東海第二発電所
火災による損傷防止
(非難燃ケーブルの対応:コメント回答)

平成29年6月5日
日本原子力発電株式会社

防火シートの遮炎性による上段トレイへの延焼抑制について

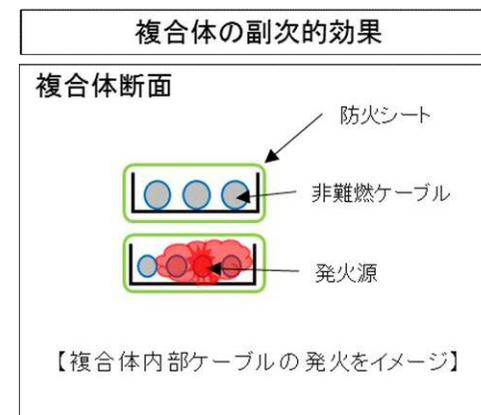
- ・多段積トレイにて複合体のメリットとする説明について、難燃ケーブルの上段に対する前提を示すこと。
また、メリットとしての記載が妥当か再整理すること。
- ・多段トレイの記載に合わせて、“具体的方針”を修正すること。

- ◆ 第469回審査会合資料3-2(8ページ)の難燃ケーブル(取替)と複合体の火災リスク比較における防火シートの遮炎性による火災伝播抑制の優位性については、以下を考慮して、非難燃ケーブルにおける複合体形成の副次的な火災リスク低減効果として再整理

- ケーブル火災の上段トレイへの延焼は、過電流によるケーブル火災が継続することが前提
- 電気系統は、保護継電器等により地絡、短絡等に起因する過電流による過熱、焼損を防止する設計
- 難燃ケーブルは、過電流に対し保護継電器の作動やケーブル溶断により過電流が遮断された場合には延焼が停止(ケーブル火災の継続による上段トレイへの延焼リスクは小さい)

- 防火シートの遮炎性による上部トレイへの火災延焼の抑制効果は、火災リスク比較項目から削除(資料番号PD-8-5改22 P8)
- 防火シートの遮炎性による上部トレイへの火災延焼の抑制効果は、非難燃ケーブルにおける複合体形成の副次的な火災リスク低減効果として位置づけ(資料番号PD-8-8改7 添付1)

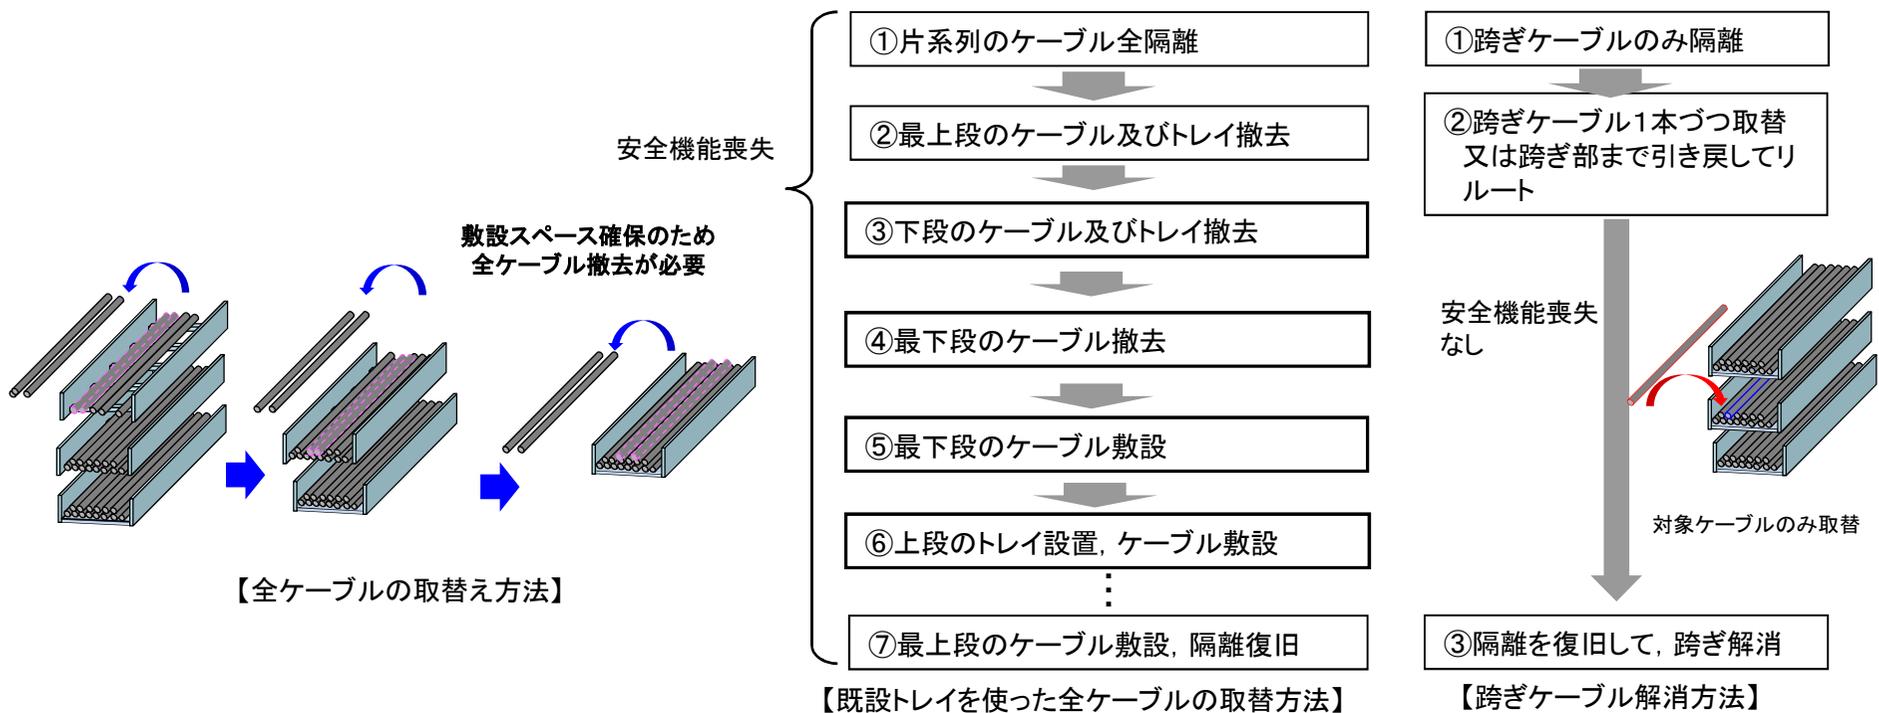
難燃ケーブルと比較した代替措置の火災リスクについて対象（主語）を明確にすること。

- ◆資料番号PD-8-5 改22 P8「基準適合のための具体的な対応方針（非難燃ケーブル）」のうち、「施工後の状態における難燃ケーブル（取替）と代替措置の火災リスク比較」の各項目の説明文については、代替措置を主語として記載

審査会合における指摘事項に対する回答(6/8) 【No.469-6】

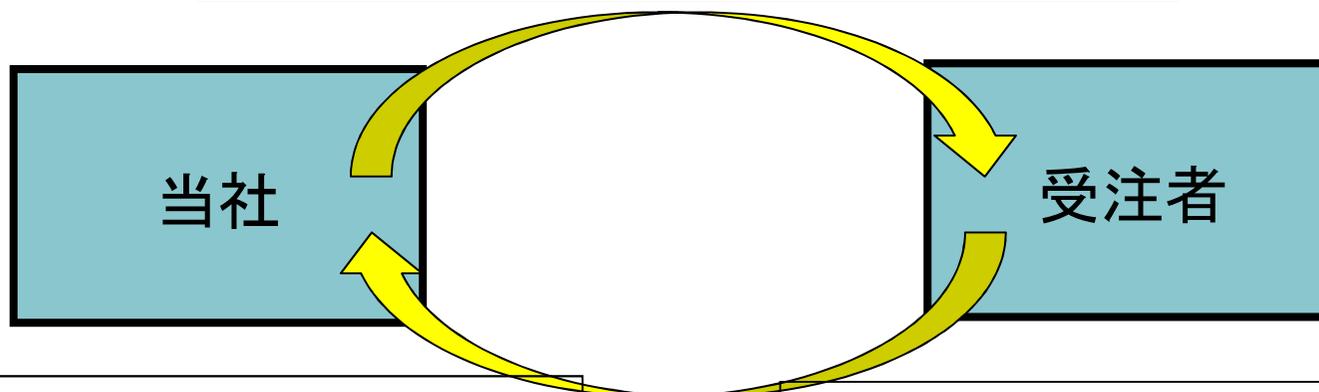
8条(火災防護)における安全機能の信頼性に係る説明と、跨ぎケーブル解消するための作業において信頼性低下がないことを説明する

- ◆ ケーブル敷設スペース確保のため、全ケーブル取替には最上段トレイに敷設されるケーブルから撤去し、最下段のケーブルまで撤去する必要がある。そのため、片系列の安全機能が喪失する（下図参照）。
- ◆ 一方、跨ぎケーブルの対応は、予備の貫通部、ケーブルトレイの余裕を利用して、対象のケーブル1本ずつを取替るため、片系列全ケーブル取替のような方法とはならない。よって、安全機能の信頼性は低下しない。

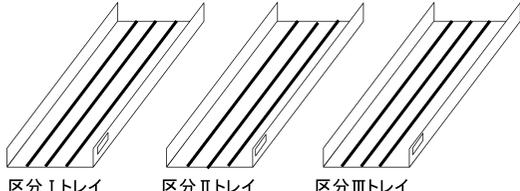
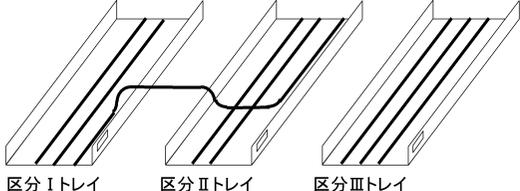
1. 指摘事項 **新旧技術基準の要求比較について、東二固有で整理すること。**

2. 回答 東海第二発電所は、非常用系の電源は区分Ⅰ、区分Ⅱ及び区分Ⅲの3区分、常用系の電源は区分Ⅰ及び区分Ⅱの2区分となっており、旧技術基準に基づいて設計されていることから、トレイ、電線管又はコンクリートピットにケーブルを敷設するにあたっては、電力ケーブルに対しては区分Ⅰ、区分Ⅱ及び区分Ⅲに分離して敷設する要求があるものの、制御・計装ケーブルに対しては分離の要求はない。また、同区分の非常用系と常用系のケーブルに対する分離の要求もない。
